制御棒挿入性問題をテコに、大飯3・4号の再稼働を阻止しよう

5月21日の福井県原子力安全専門委員会では、大飯原発の直近にあるF o B - F o Aと熊川断層が連動したときの制御棒挿入性がテーマとなったが、関西電力の説明は実に矛盾に満ちた驚くべき内容であった。

大飯発電所 EW方向

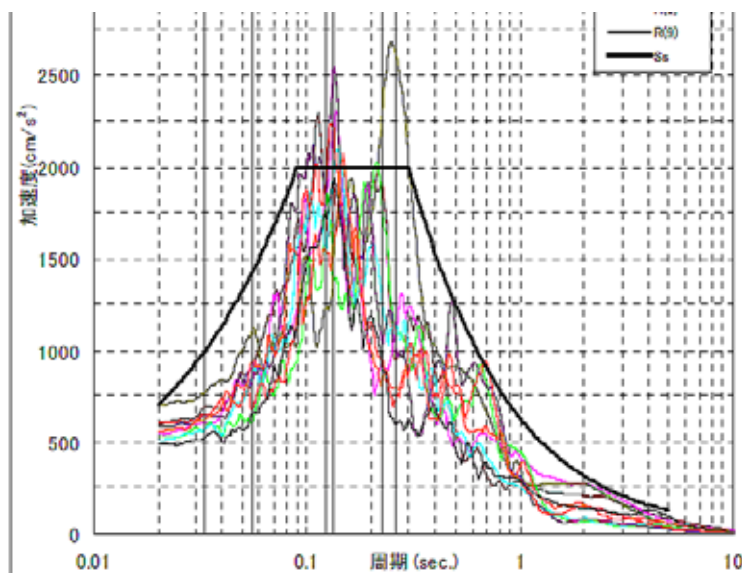
関電は5月21日の福井県原子力安全専門委員会の資料No.1-1において、熊川断層との連動を考慮した場合の新たな計算結果を示した。右図では、（断層モデルによる）計算結果（評価値）が示すいくつかの線が、現行の基準地震動 S_s （700ガル）の太い線をいくつかの周期で超えているのが分かる。その結果、新たな評価値は、現行基準地震動 S_s の1.4倍程度になることを関電は文章で認めている。これは事実上、いくつかの線を包むように包絡線を引いて新たな基準地震動を求める考え方で、その場合加速度は980ガルになると考えるべきである。

ところが関電は、1.4倍であっても、クリフエッジ（炉心溶融の崖っぷち）である1.8 S_s （1260ガル）を下回るから「問題がないことを確認しました」と3頁で述べている。これは口バストネス（頑健性：どこまで耐えられるか）の考えを耐震安全性に無理に当てはめ、人々

を炉心溶融の崖っぷちにまで導こうとするものである。耐震安全性の場合は、クリフエッジ自体ではなく、そこから相当な安全余裕（裕度）をとったところに安全基準を置くのである。

それゆえ、980ガルの基準地震動を新たに策定し、それに基づいて耐震安全性の検討・評価がなされるべきである。ただし、関電が5月21日に提出した上記のグラフに示す地震動(応答スペクトル)は、2月29日に関電が国に提出したグラフと異なっている。760ガルを示す線が消えて、すべて700ガル以下程度になっており、他にもピークの位置や値が相当に異なっている。なぜ、このように変更されたのか、その事実と理由が確認されるべきである。

(5月21日福井県原子力安全専門委員会資料No.1-2の5頁図より)

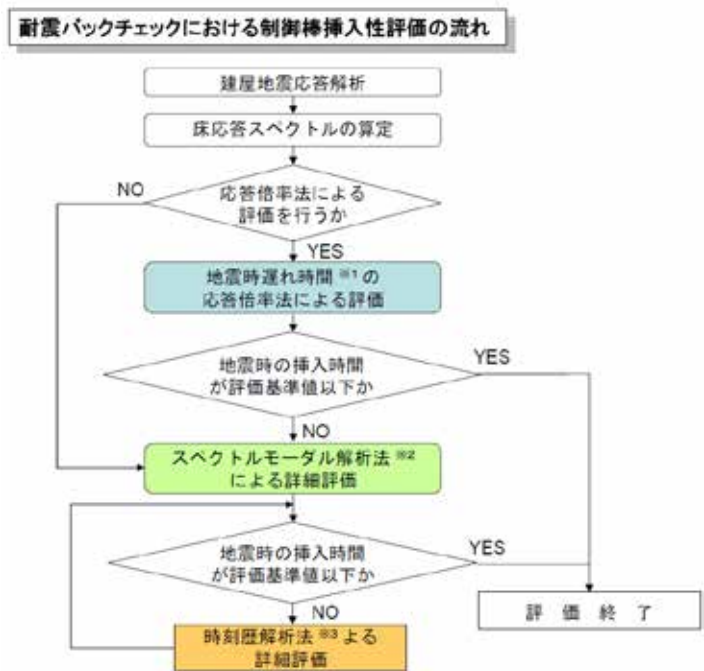
現行の基準地震動 S_s (700ガル)での制御棒挿入時間の評価値は2.16秒であったところ、関電は5月21日の資料No.1-2のまとめで、詳細解析結果1.88秒を国に提出したと述べている(実は1.88秒は、原子力安全委員会の久木田委員の質問に答えるために保安院が関電から口答で聞いた値だというのが真相で、関電はこの値を正式な文書で提出していないことは保安院に確認済みである)。従来の2.16秒は、次のような応答倍率法で計算している。つまり、まず地震がない場合の制御棒挿入時間は1.65秒と評価される。以前の基準地震動 S_2 (405ガル)の場合、地震による制御棒挿入時間の増分が0.27秒で合計が1.92秒であった(この計算はスペクトルモーダル解析法による)。405ガルが700ガルに上がった効果の倍率が1.89と評価されるので、これを0.27にかけると $0.27 \times 1.89 = 0.51$ となる(注:倍率1.89は線形のガル比率 $= 700 / 405 = 1.73$ より高い)。それゆえ700ガルのときの合計挿入時間は $1.65 + 0.51 = 2.16$ 秒となる。

(a) 5頁の制御棒挿入性評価の流れ(右図)によれば、3連動の場合、まず応答倍率法で計算すると評価基準値(許容値)の2.2秒を超えるので、スペクトルモーダル解析法に変えて計算し直し、それでも2.2秒を超えるので、時刻歴解析法に変えて1.88秒を導いたことが分かる。つまり、何がなんでも評価基準値2.2秒内に納まるように計算の仕方を次々と変え、安全余裕(保守性)を食いつぶした結果が1.88秒だということだ。福島事故の後でも、まだこのようなご都合主義を押し通すことが許されているのだろうか。

(b) この700ガルでの1.88秒は、以前の S_2 (405ガル)での1.92秒(スペクトルモーダル解析法)より低い値にさえなっている。つまり1.88秒は、 S_2 時点の評価をも否定するという異常なものになっている。炉心溶融の崖っぷち=基準地震動 S_s の1.8倍(1260ガル)でも2.2秒内に納まるように、逆算して導いたのではないかと疑いたくもなる。

(c) 従来関電等は、応答倍率法は保守性をもった方法だと自画自賛してきた。活断層の3連動

を考えると基準値を超えるので、他の方法に変えて低い値をだしてきた。そうではなく、計算方法によって異なる値の中で最も厳しい値を採用して保守性を守り、安全性を確保すべきではないだろうか。
